品番	TMF49WGRX	品名	壁付サーモ13（シャワーバス・クリック・自閉）（浴室）（JIS）	1 / 3
----	-----------	----	----------------------------------	-------

2-A-0056

件名	水栓取付脚補修時の注意情報（TMF49型）
対象製品	TMF49AX TMF49CX TMF49CGX TMF49C1X TMF49C2X TMF49MX TMF49WX TMF49CGARR TMF49WGSR 他

タイプ識別方法

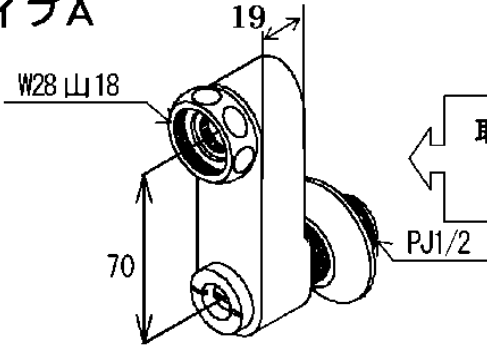
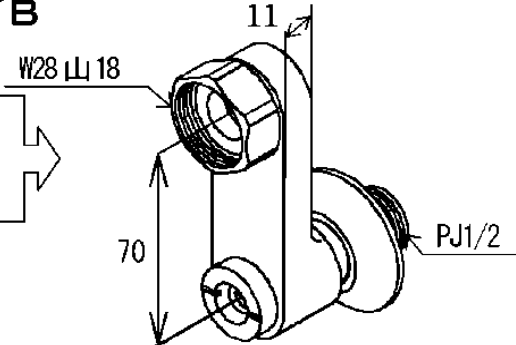
取付脚本体の厚みが違います

【取付脚本体を交換する場合】

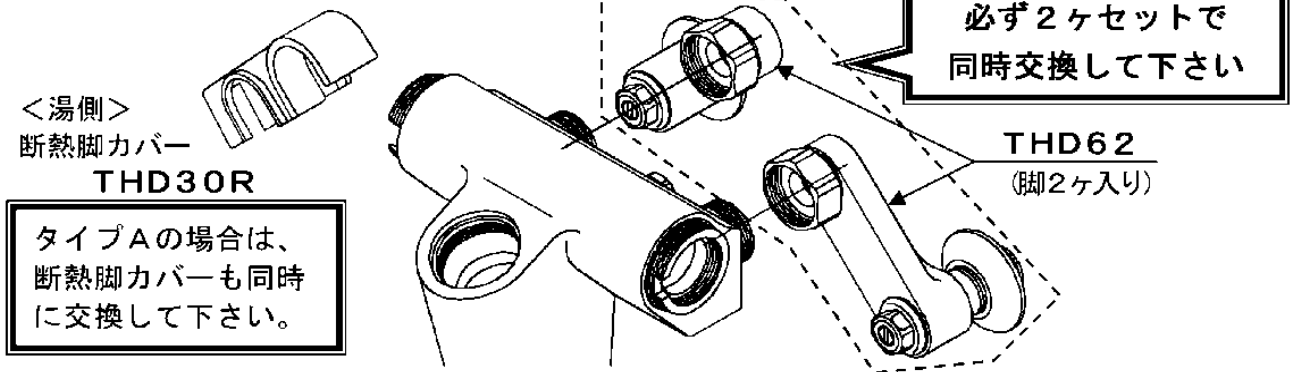
必ず2ヶセットで同時交換して下さい

タイプAの場合は、断熱脚カバーも同時に交換して下さい。

＜湯側＞
断熱脚カバー
THD30R

THD62
（脚2ヶ入り）

【取付脚本体以外のパーツのみを交換する場合】

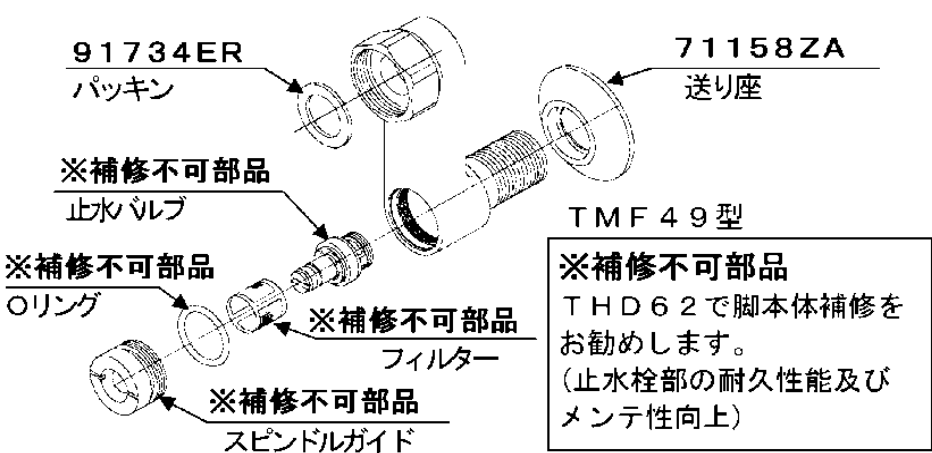
※補修不可部品
止メバルブ

※補修不可部品
Oリング

※補修不可部品
フィルター

※補修不可部品
スピンドルガイド

※補修不可部品
THD62で脚本体補修をお勧めします。
（止水栓部の耐久性能及びメンテ性向上）

91734ER
パッキン

71158ZA
送り座
